阿蘇大橋地区復旧技術検討会 (第4回)

平成28年12月6日(火)
国土交通省 九州地方整備局

第3回検討会からの指摘事項に対する対応

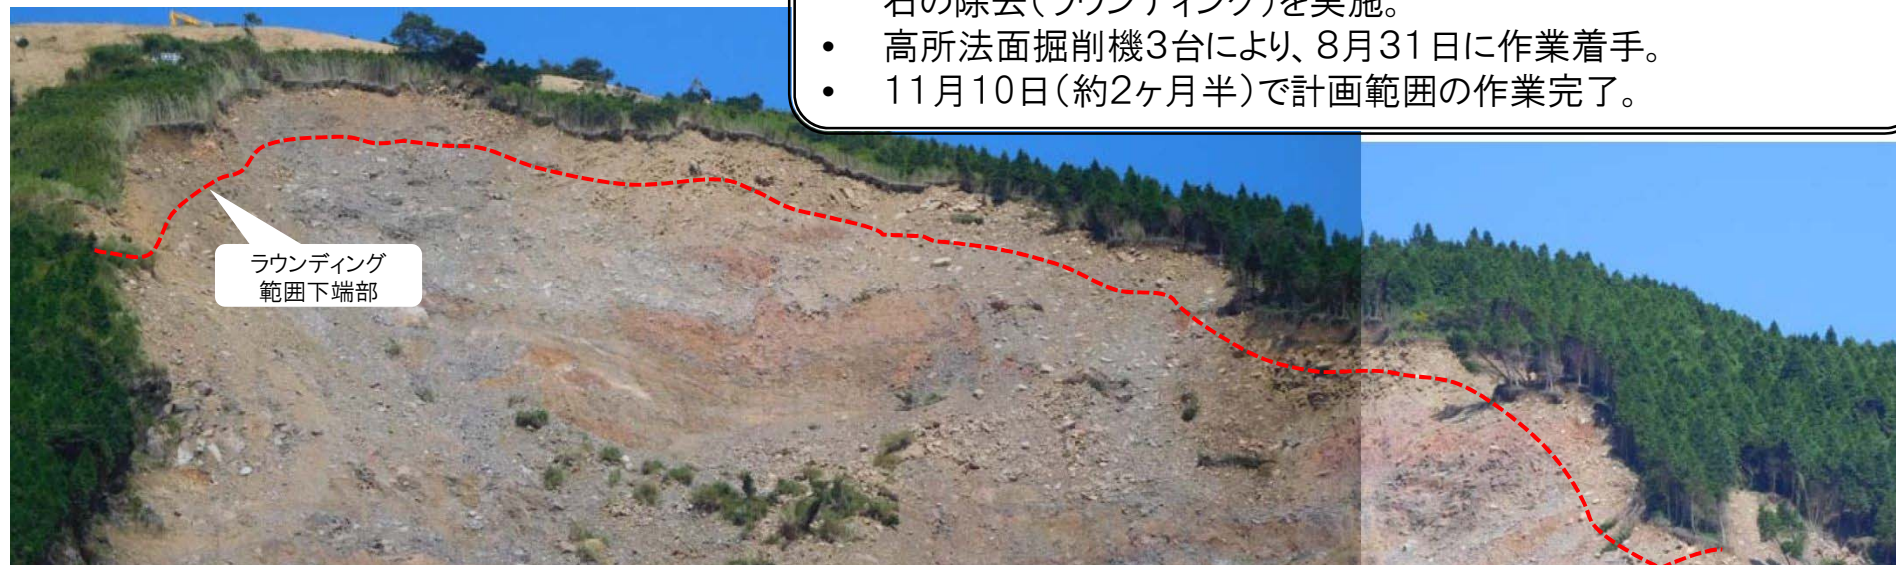
種目	時期	No.	指摘事項・確認事項	回答・対応
監視観測	第3回検討会 9月15日	①	・動きのあるブロック①―2や動きのない他のブロックも含め、今後大雨の後など引き続き監視しながら進めていくこと。	・ブロック①―2については、監視機器の追加により観測の強化を行うと共に、他のブロックも含め、今後の恒久対策工事や斜面下部における復旧作業を実施するうえで、斜面の監視は継続する必要があると考えています。
対策工法	第3回検討会 9月15日	②	・今回の調査結果を踏まえ、大分側の凸型地形の部分や熊本側のガリーの発達した箇所について恒久対策での対応が必要。	・熊本側のガリー侵食箇所を確認された不安定な転石については、斜面下部での有人施工の作業環境確保のため、年内に除去作業を行います。転石除去以外の対策及び大分側の凸地形部については、検討会で提案させていただきます。
施工管理	第3回検討会 9月15日	③	・山体監視システムが反応した時に何を検知しているのか確認する。目視での監視は非常に有効ではあるが、今後、工事を行っていく上でこのシステムの有用性と、道路供用時の安全監視として使えるかを確認する。	・山体監視システムを設置した当初の目的は、斜面頭部に存在する不安定ブロックの突発的な崩落を直ちに検知するために設置していました。今回試みとして、2m程度の単発の落石も検知できる精度を有しているか現場で確認したところ、いくつかの課題があり、検知の精度が高くないことから落石検知は難しいと考えております。
土留盛土の嵩上げ	メール報告 10月5日	④	・土留盛土工(下段)の嵩上げ(h=3m⇒5m)の提案については、高くすることは安全度も向上するので問題ないが、ラウンディングの結果等踏まえた整理が必要。	・ラウンディング施工時においては、土留盛土工まで到達した落石は確認されていません。(第5章参照)このため、有人施工着手においては現計画(h=3m)によって、その機能は確保されていると考えられます。今後、降雨による土留盛土工の土砂流出状況など踏まえ、出水期に備えたりリスクへの対応として嵩上げの必要性を検討したいと考えております。
